Project	Treehouse: Defectien Routekaart	Projectnummer	12210
Opdrachtgever	Privat Postbus 15365, 2010 BJ Den Haag	School	1-100
Projectarchitect	PLP Architecture Ltd	Vormaat	1600 x 941
Projectleider		File	TRH-Defect
Fase	Aanvraag ontwerfvergunning	Datum	2001-2023
Onderwerp	Plattegrond hofje v1	Wijziging	C
		Wijzigingsdatum	06-03-2024
		Gesteld	JRG
		Uitgegeven	BA-1-1

omgevingsvergunning, activiteit bouwen

Project	Treelhouse, Delftseplein Rotterdam	Projectnummer	12210
Opdrachtgever	Provaat Postbus 16395, 2500 BJ Den Haag	Schaal	1:100
Projectarchitect	PLP Architecture Ltd	Formaat	900 x 594
Projectleider		File	TRH-B_BWK
Fase	Aanvraag omgevingsvergunning	Datum	20-01-2023
Onderwerp	Plattegrond 11e verdieping	Wijzigingsdatum	14-02-2024
		Getekend	JdG
		Bladnummer	BA.111

Plattegrond 38e verdieping

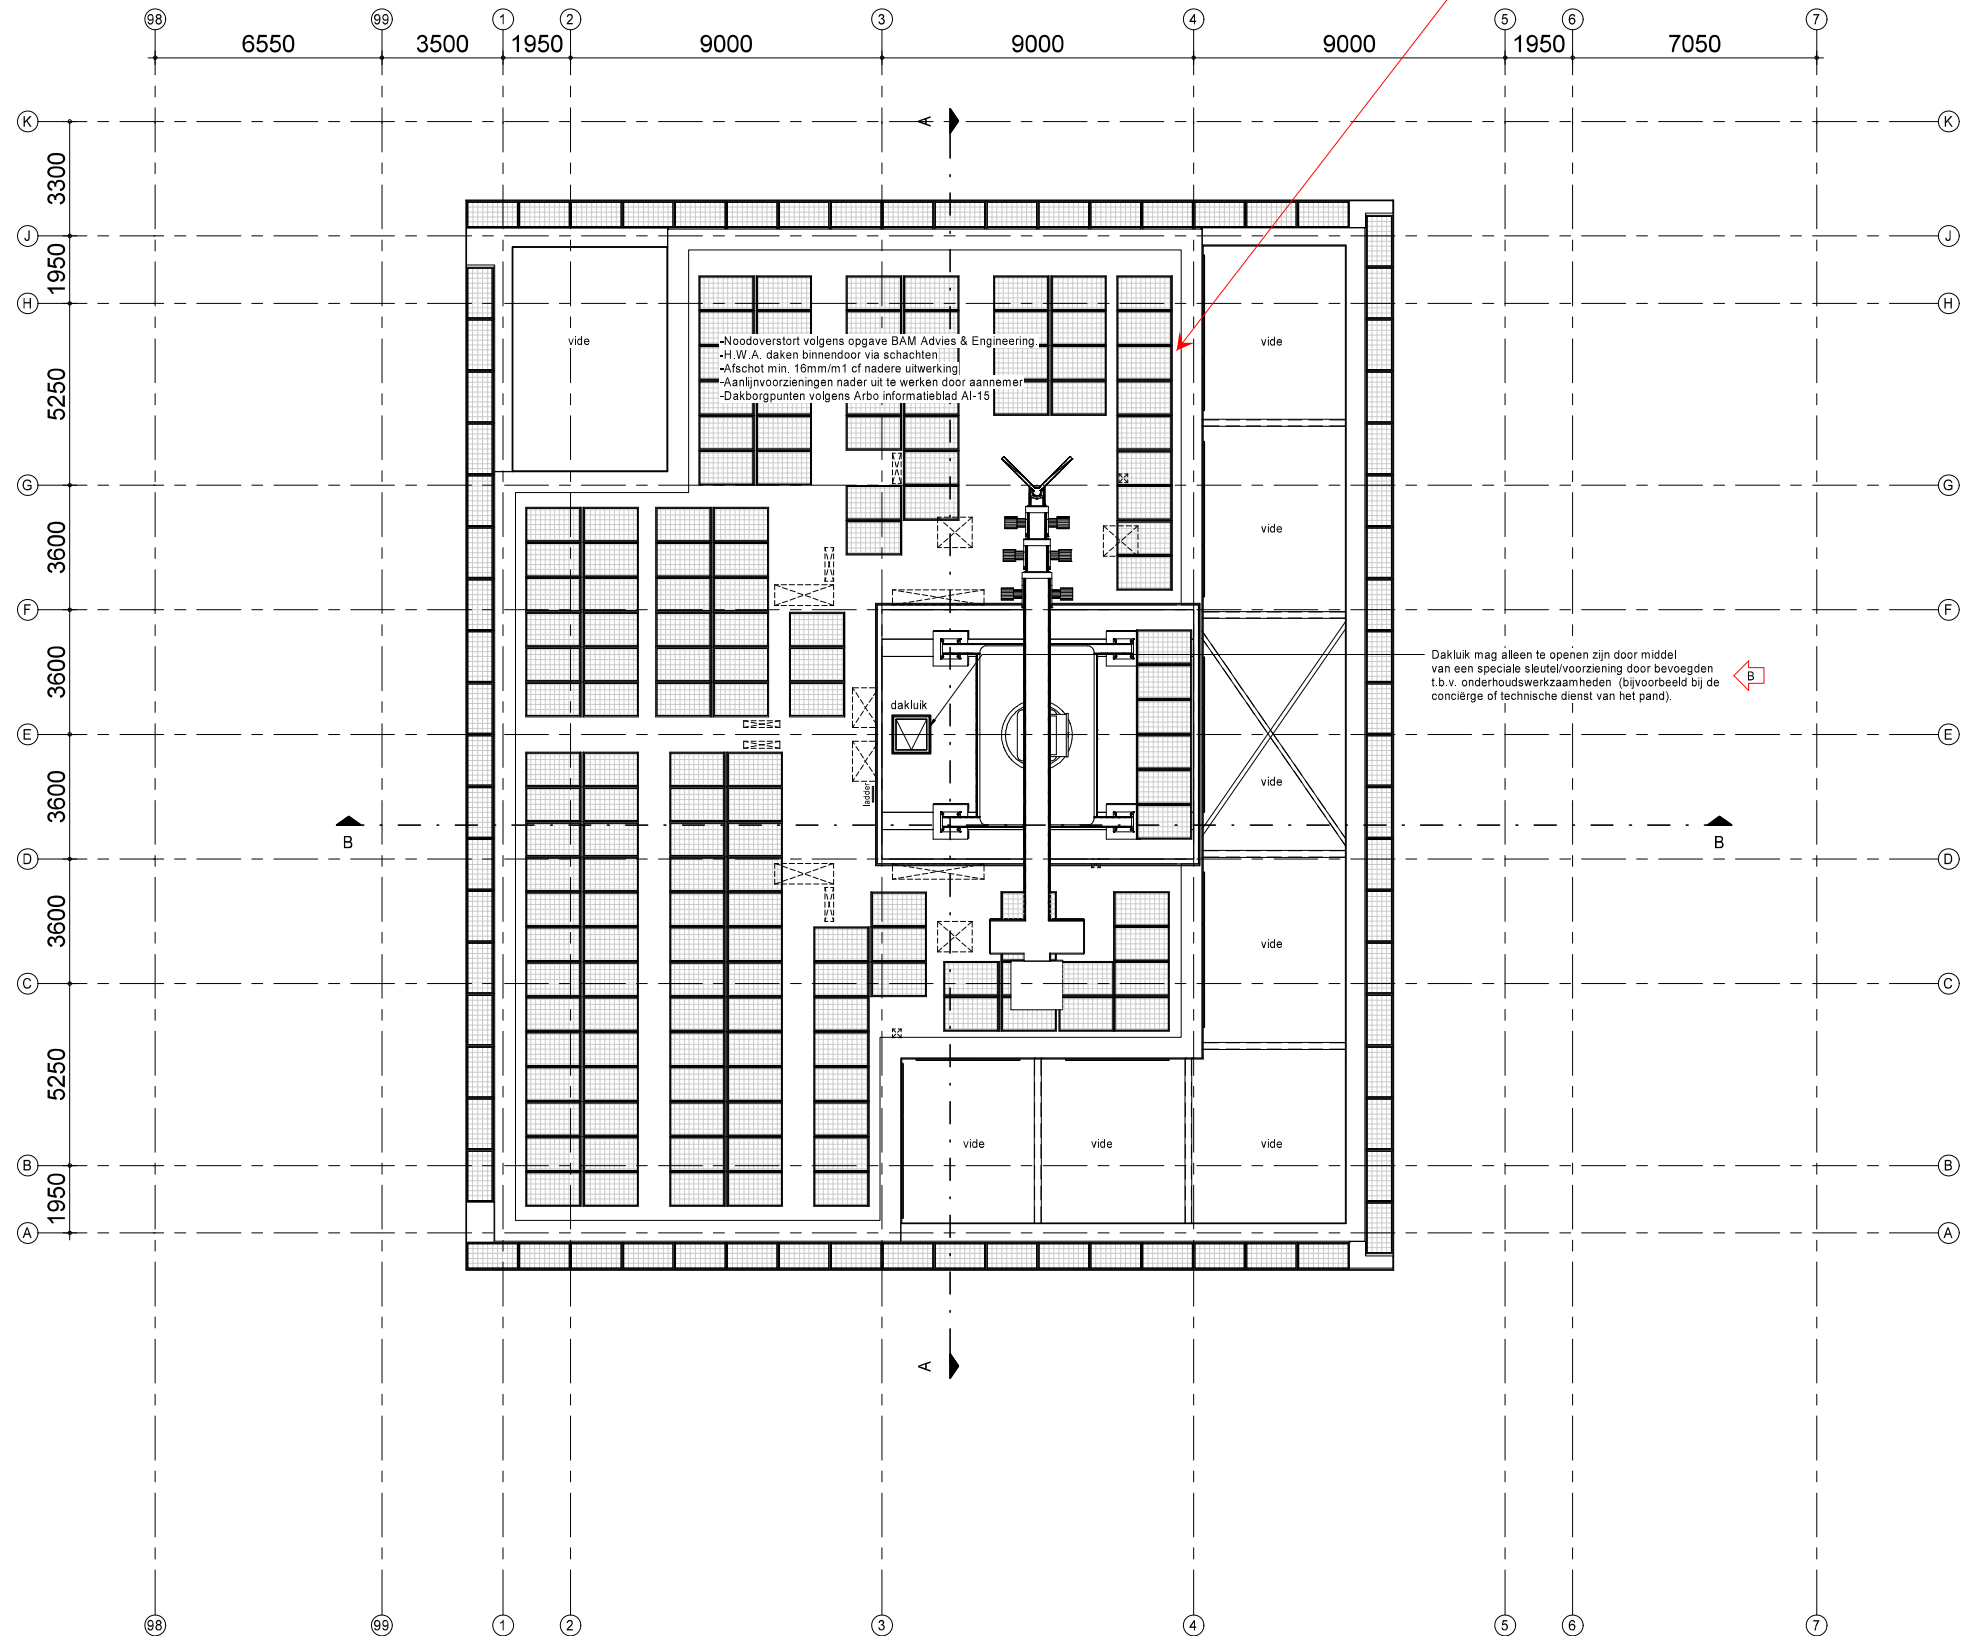
alle doorvoeringen van zonnepanelen in de dakvloer
60 min. brandwerend uitvoeren.
Advies dak afwerken met grindbalast.
